Bulletin No: 1	Date: 1982-05-05	Source: R. Frick	Page: 1
----------------	------------------	------------------	---------

Product: Memoryboards

Bulletin No. 5	Date: 1982-05-12	Source: S. Johansson	Page: 1 (3)
Product: Power failure kortet (5059)

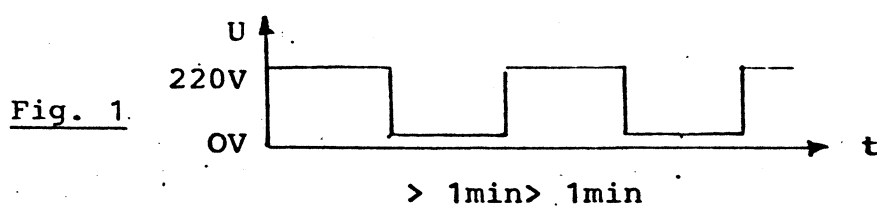
1. Störningsproblem på CPU:ns NMI-ingång.

Vid nätavbrott går NMI*-signalen låg vilket innebär att NMI-ledningen i 4680 bussen blir störningskänslig. Problemet löses bäst genom att 5059-kortet genererar en kort puls som NMI*-signal. Kan lösas på befintliga kretskort genom att kapa en ledning och löda fast en kondensator och ett motstånd. Ändra enligt figur.

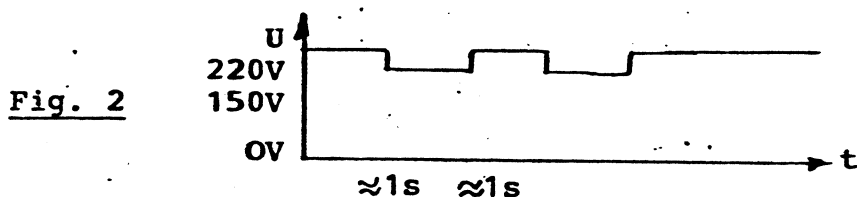
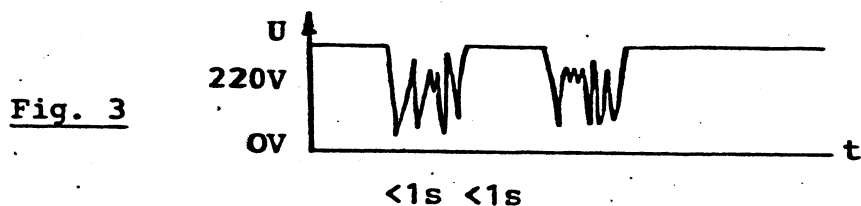
Nätavbrott enligt figur ett klaras även med "dåligt" (=ej specialanpassat) program.

Nätavbrott enligt figur två klaras med ett "bra" (=specialanpassat) program under förutsättning att "Watch Dogen" är inkopplad.

Enligt beömning kan man inte garantera att kortet kan klara nätavbrott enligt figur tre.

Anledningen till detta är att vid ett kortvarigt nätavbrott kan 5V:en i systemet sjunka så att CPU:n spårar ur.

När nätspänningen blir normal igen kan CPU:n hinna göra en I/O RST och skriva i CMOS-minnet innan "Watch Dogen" återstartar CPU:n

Fig. 1.

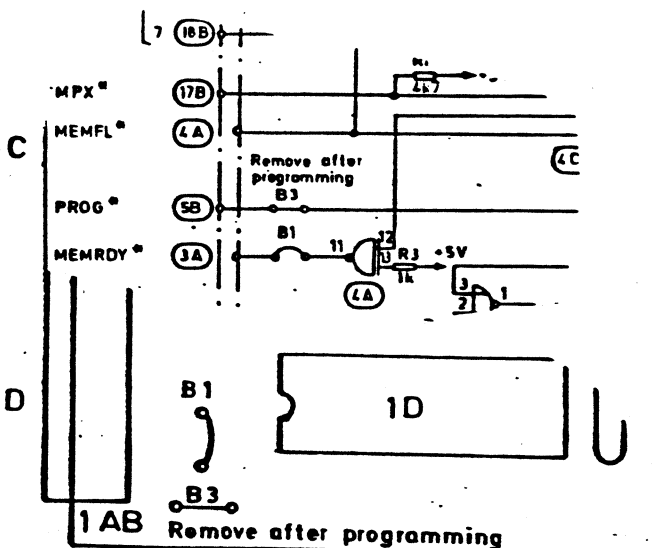
Om kort 3061 användes för att programmera E-prom ska bygel B3 vara monterad. Se fig. 1.

När korten (3061) monteras i 4680-system eller Datacolor måste bygel B3 vara öppen. Glömmer man att öppna B3 blir det busskollision mellan extern klocka till minnet och den signal som kommer från 3061-kortet.

Observera att för programmering och användning som minne är codplugg för 2732 olika. Se fig. 2.

Kopplingsschemat:

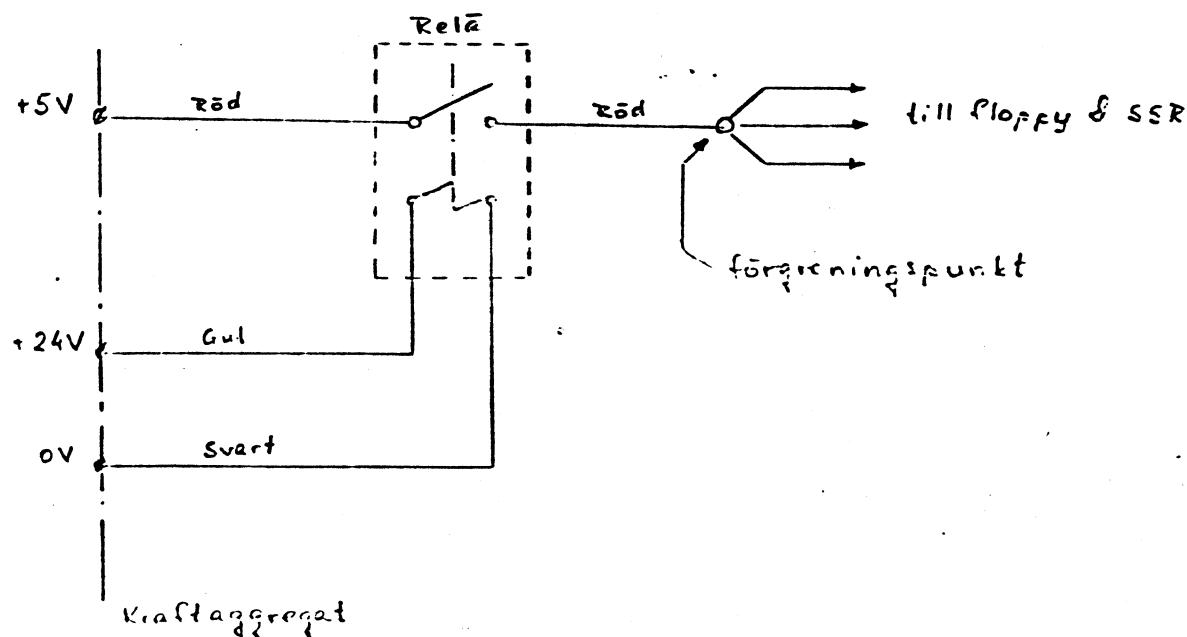
För att säkerställa start av kraftaggregatet skall +5V mata elektroniken via ett relä.

Reläet manövreras med 24V.

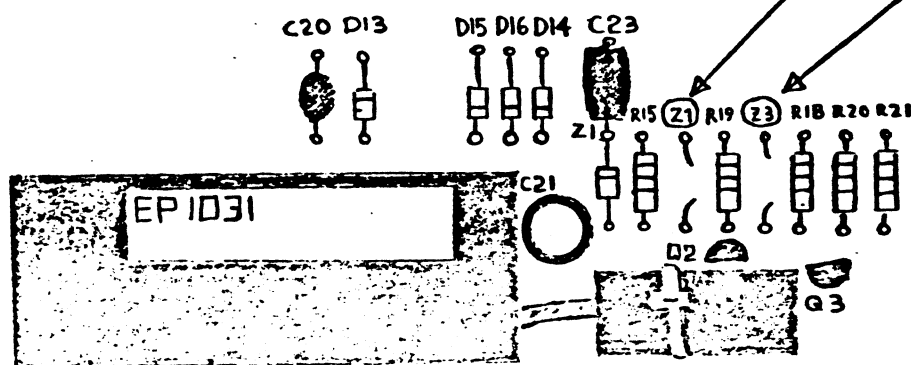
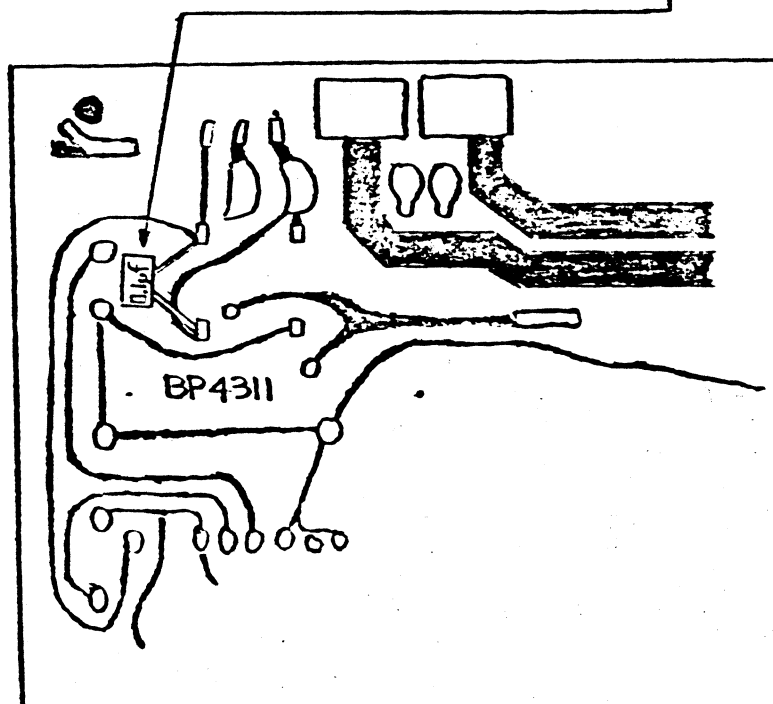
PROBLEM: Aggregatet kan störas utifrån så att det inre överspänningsskyddet kan lösa. Spänningen försvinner (pumpar). Aggregatet måste stängas av och sedan på igen för att få systemet att gå.

Skruva bort båda locken, klipp sedan bort **Z1** och **Z3** på komponentsidan. Se skiss.

Sedan skall en kondensator på 0,1 μ f sättas parallellt med R25 på lödsidan. Se skiss.

Kapningsskiss:

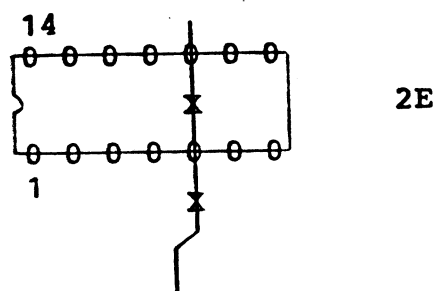
Fel i kretsschema/mönsterkort

2E:5 skall vara ansluten till 2D:12 istället för 2D:9

Åtgärd: modifiera kretskortet enl. nedan:

- 1.) Kapa förbindelser
 2E:5 - 2E:10 (under IC-hållaren)
 2E:5 - 2H:4
- 2.) Koppla med isolerad tråd på lödsidan:
 2E:10 - 2H:4
 2E:5 - 2D:12

Bilaga: kapning-och kopplingskiss

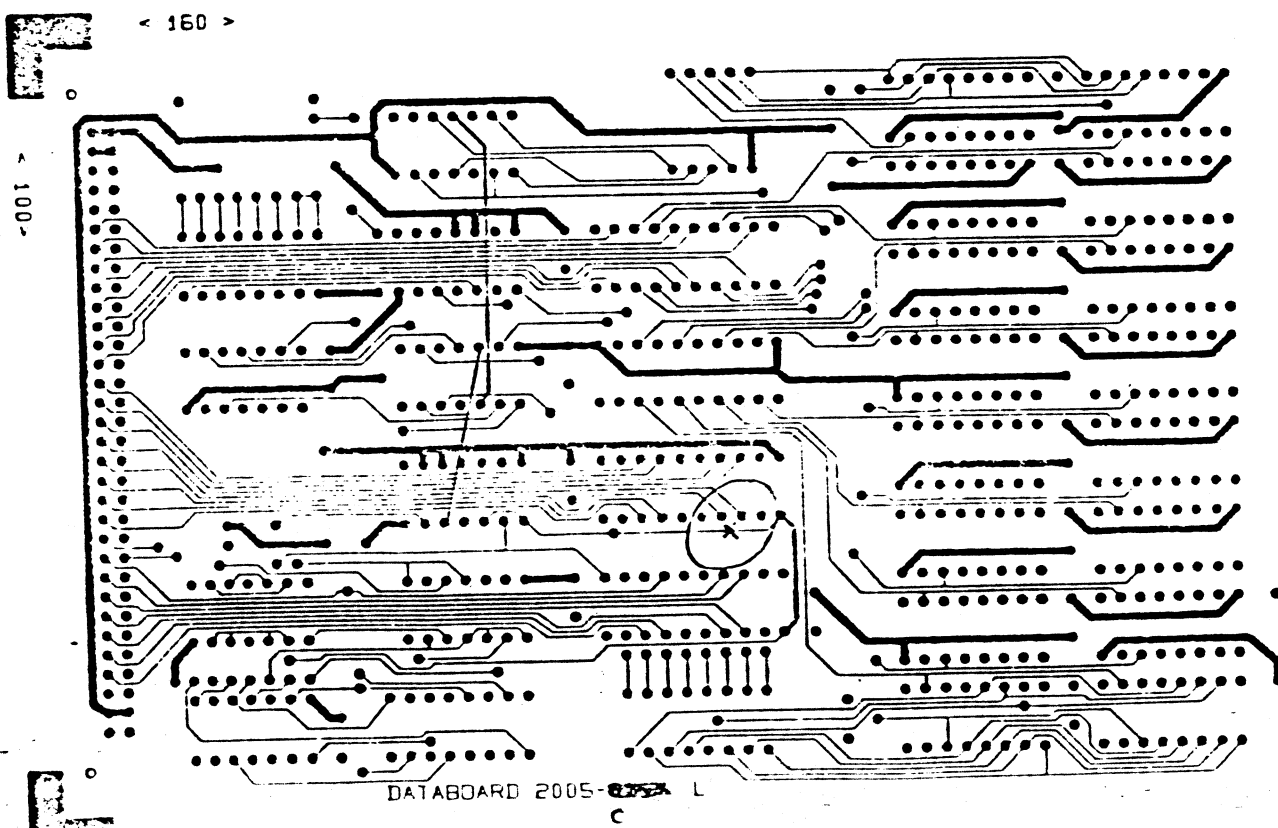
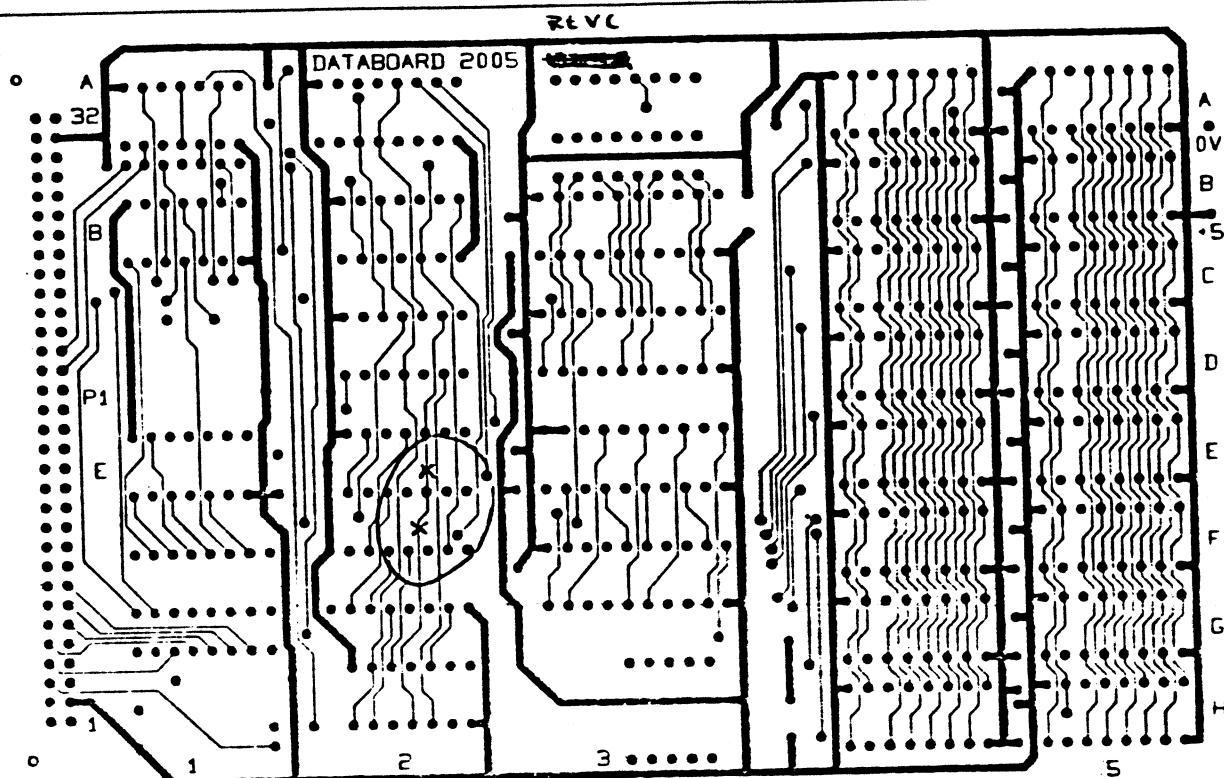
Kortet i befintligt utförande fungerar tillfredställande enbart i system baserade på 1045/1046 4 MHz CPU.

Då kortet användes i system baserade på 1043/1044 2,5 MHz CPU följande ändringar måste göras:

1. Kapa förbindelser

2. Koppla med isolerad tråd på lödsidan:

Obs! RDY* strapp måste vara inkopplad enbart för 2,5 MHz operation.

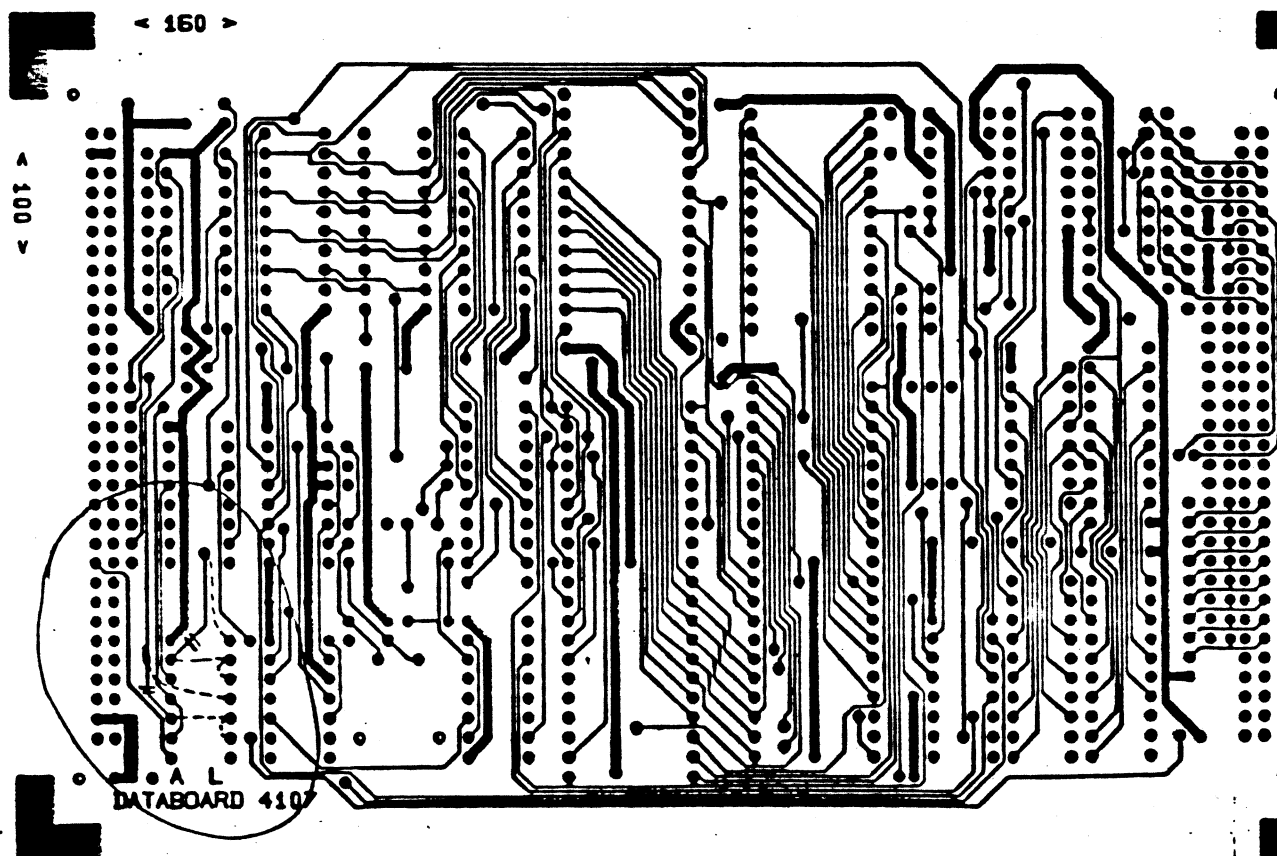
Eftersson i vissa fältapplikationer förekommer störningsproblem på signaler CS och/eller RST, skall 4107 modifieras på följande sätt:

- 1). IC 1A skall bytas mot LS132
- 2). Mönsterkortet skall modifieras enl. ritning för att korrigera polaritetsskillnad mellan LS08 och LS132's utgångar (två lediga grindar i kretsen användes för ändamålet.).

Modifieringen kräver två kapningar och fyra trådförbindelser på lödsidan. Obs! Endast 4107 rev. A berörs, då ändringen är införd på rev. B.

Bilaga: kapnings-och kopplingsskiss.

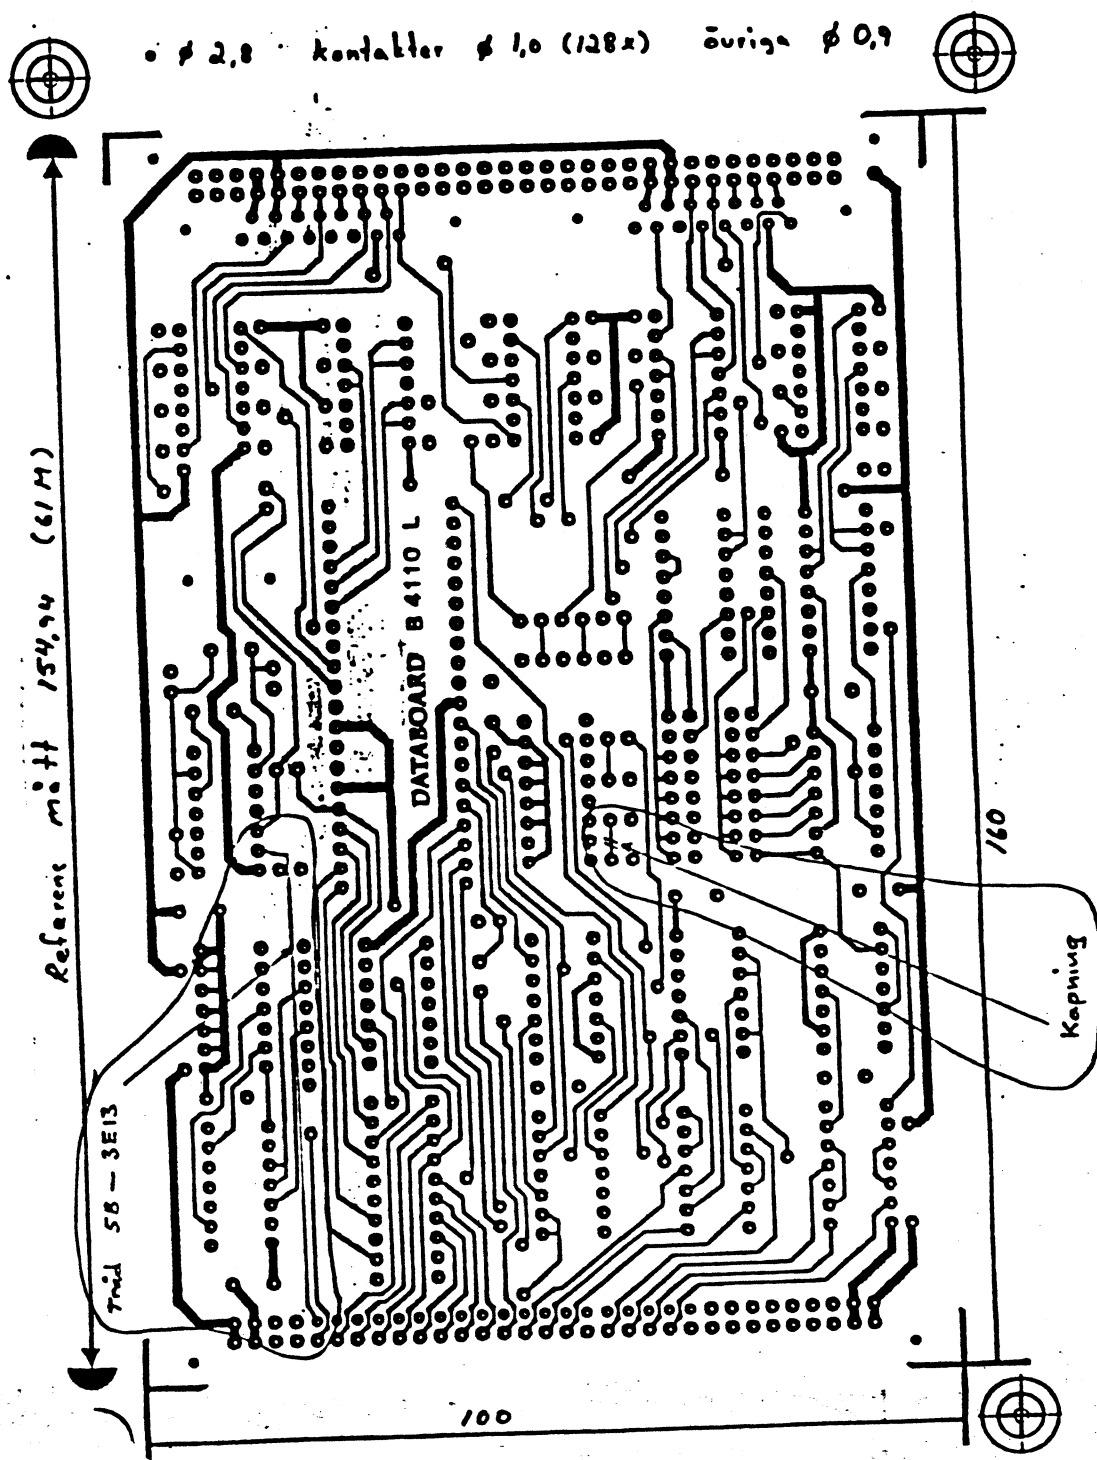
Störningar på Inp-och statussignalerna gör att kortet inte fungerar.

Genom att koppla SIO:ns klocka till CPU:ns klocka minskar känsligheten för dessa störningar.

I system med 4MHz tvåkorts dator (1045,1046) måste följande ändringar göras på 4110 kortet.

1. Kapa förbindelsen vid strap S4.
2. Koppla med isolerad tråd på lödsidan:
Kontakt 1P stift 5B-3E:13

För att fungera tillsammans med 1045 och 1046 måste 4110-kortet vara försett med Z80A-SIO/2 (pos. 3D).

Bilaga: kapnings- och kopplingsskiss.

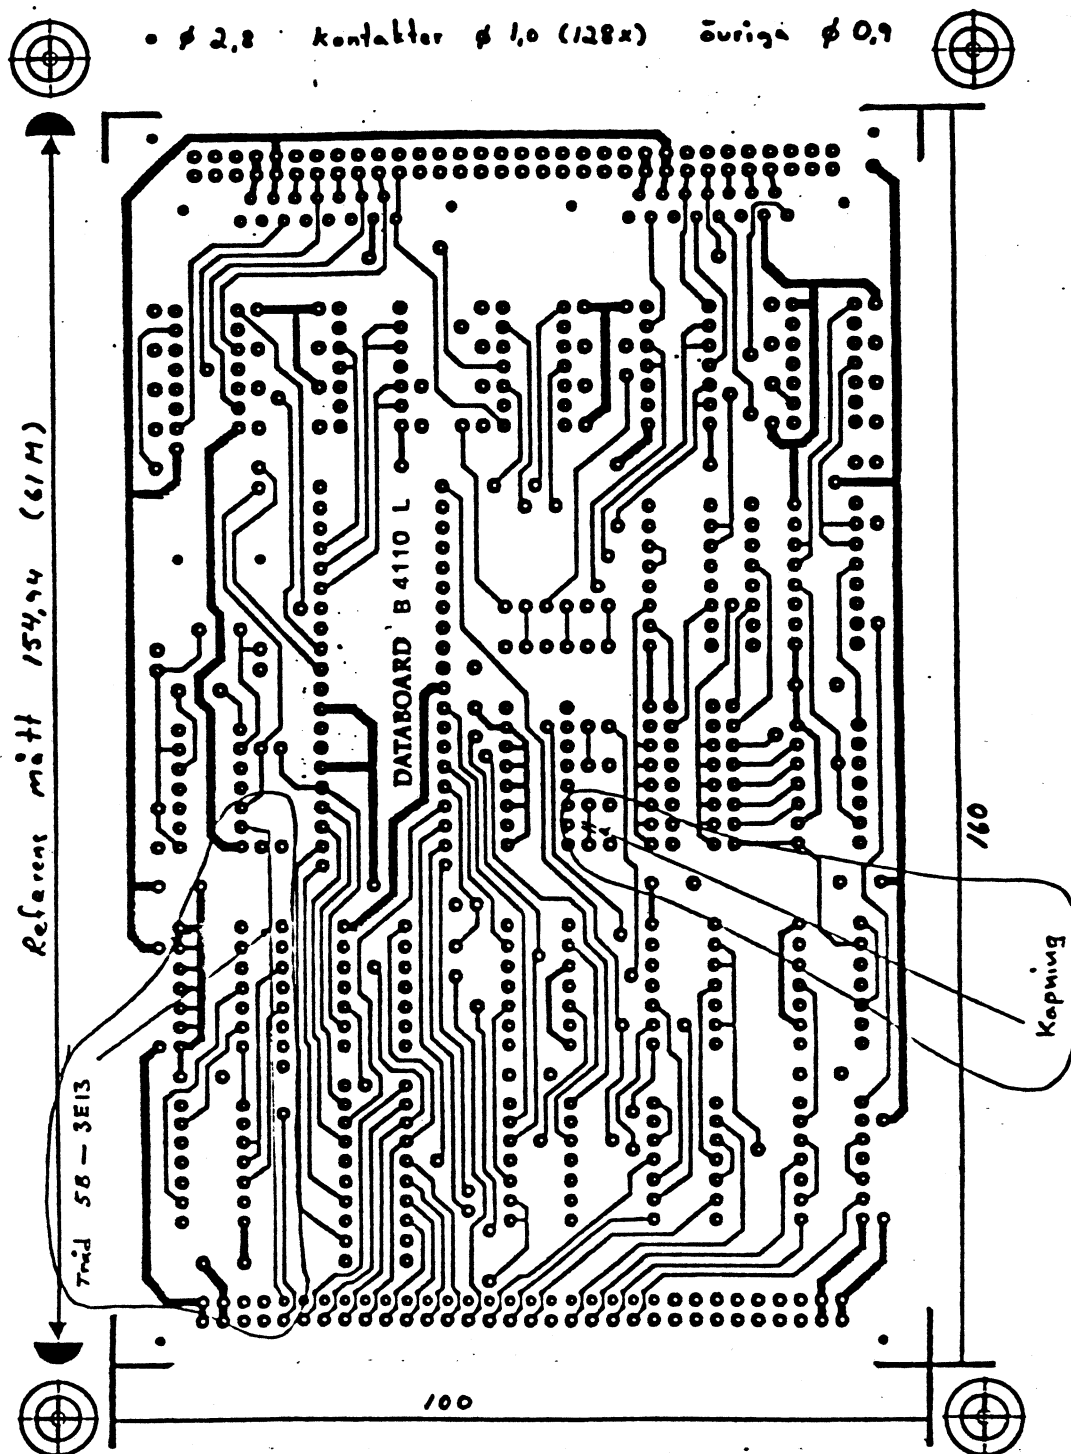
Störningar på Inp-och statussignalerna gör att kortet inte fungerar.

I system med 2,5 MHz tvåkorts dator (1043,1044) måste följande ändringar göras på 4110 kortet.

1. Kapa förbindelsen vid strap S4.
2. Koppla med isolerad tråd på lödsidan:
kontakt 1P stift 5B - 3E:13

För att det modifierade 4110 kortet skall fungera i systemet måste CPU klockan finnas på stift 5B i den position där 4110 kortet installeras.

Om detta inte är möjligt måste en virtråd dras i bakplanet från CPU-positionen (1043 kortet) stift 10A (signalen USART CLK.) till positionen där 4110 kortet installeras stift 5B.
